## 改善箇所説明図

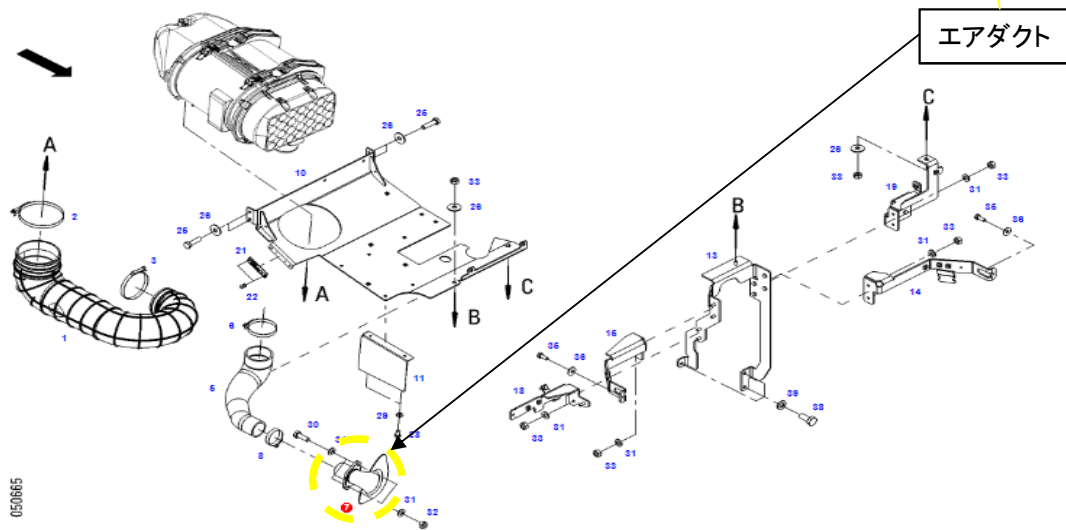
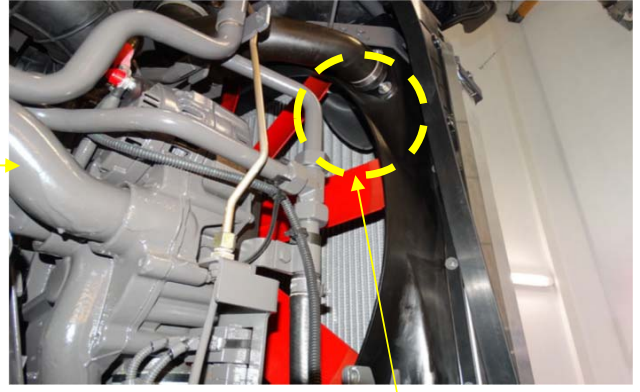
農耕トラクタのエンジンにおいて、エアダクトの形状が不適切なため、エアダクトがラジエーターに接触しているものがある。そのため、そのままの状態で使用を続けるとラジエーターが損傷して、冷却水が漏れるおそれがある。

全車両、エアダクトを対策品と交換する。なお、ラジエーターが損傷しているものは新品に交換する。
